**Accord de 1958 – Examen de projets d'amendements  
à des Règlements existants, présentés par le GRE**

### **Proposition de complément 11 au Règlement n° 99 (Sources lumineuses à décharge)**

#### **Communication du Groupe de travail de l'éclairage et de la signalisation lumineuse\***

*Ajouter après D8S/5 les nouvelles feuilles D9S/1 à 5, ainsi conçues (voir les pages suivantes; à raison d'une page par feuille) :*

Figure 1  
Catégorie D9S – Culot PK32d-9

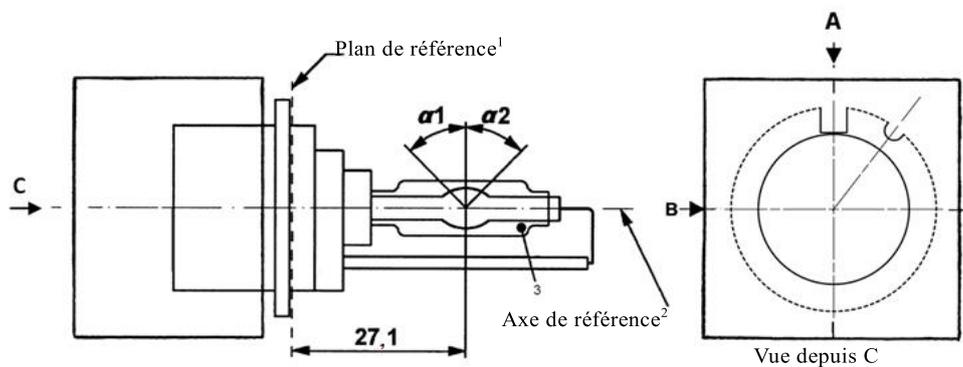
<sup>1</sup> Le plan de référence est défini par les points de la surface de la douille où viennent reposer les trois bossages de l'anneau du culot.

<sup>3</sup> Lorsqu'elle est mesurée à une distance de 27,1 mm du plan de référence et par rapport au centre de l'ampoule intérieure, l'excentricité de l'ampoule extérieure doit être inférieure ou égale à 1 mm.

Figure 3  
**Dimensions maximales de la lampe**<sup>2</sup>

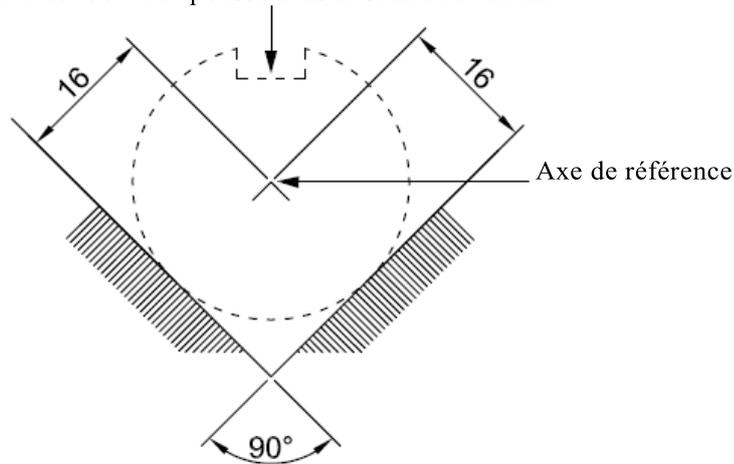
Le culot doit être poussé dans le sens de la flèche.

<sup>1</sup> L'axe de référence est perpendiculaire au plan de référence et traverse les intersections des deux lignes parallèles comme indiqué sur la figure 2.

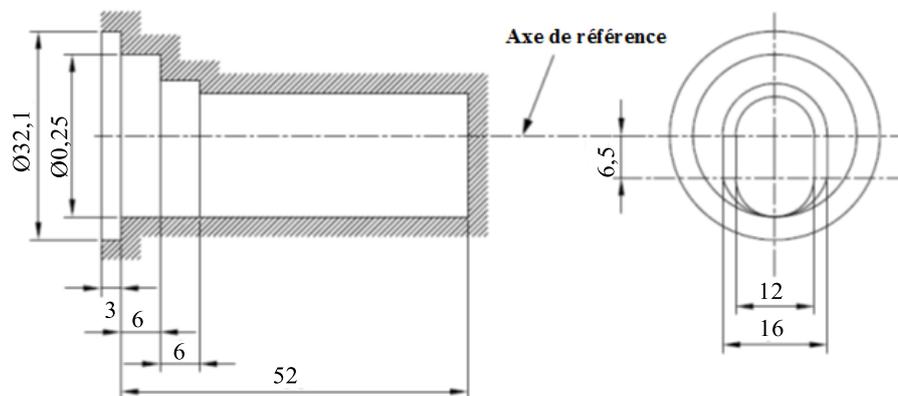
<sup>2</sup> L'ampoule et les supports en verre ne doivent pas dépasser les dimensions de l'enveloppe comme cela est indiqué sur la figure 3. L'enveloppe est concentrique à l'axe de référence.

## Position des électrodes

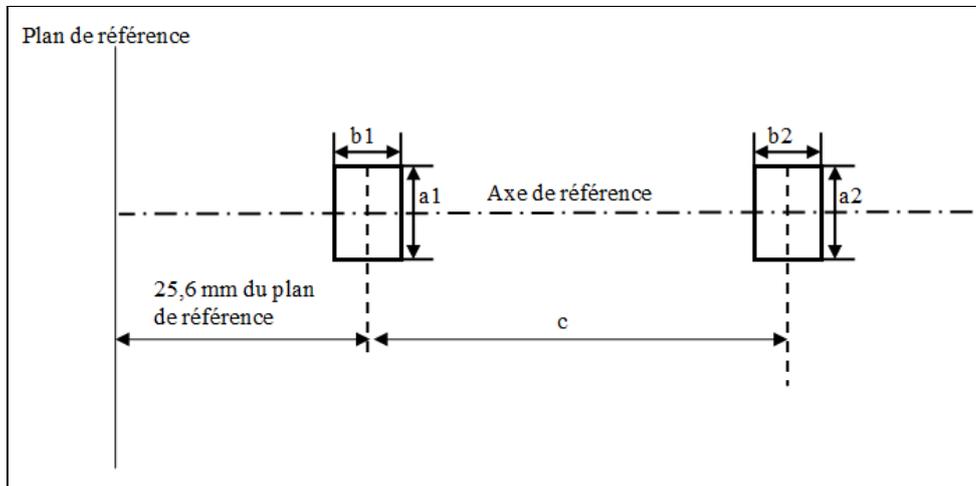
Cet essai permet de déterminer si les électrodes sont placées correctement par rapport à l'axe de référence et au plan de référence.

Le point de raccordement de l'arc à l'électrode la plus proche du plan de référence doit être placé dans la zone définie par  $a_1$  et  $b_1$ . Le point de raccordement de l'arc à l'électrode la plus éloignée du plan de référence doit être placé dans la zone définie par  $a_2$  et  $b_2$ . Ces données géométriques sont valides pour un fonctionnement à 27 W et à 35 W.

## Position et forme de l'arc

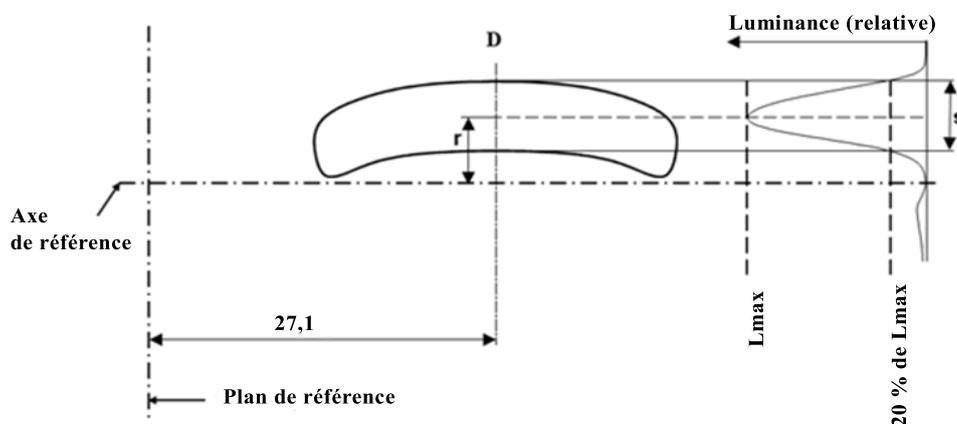
L'essai ci-dessous sert à déterminer la forme de l'arc et sa position par rapport à l'axe et au plan de référence en mesurant sa courbure et la diffusion dans la section transversale, à 27,1 mm du plan de référence.

Lorsque la distribution relative de la luminance est mesurée au centre de la section transversale, comme indiqué dans le dessin ci-dessus, la valeur maximale doit se trouver à une distance  $r$  de l'axe de référence. Le point où la luminance est de 20 % de la valeur maximale doit être situé dans le secteur  $s$ . Ces données géométriques sont valides pour un fonctionnement à 27 W et à 35 W.
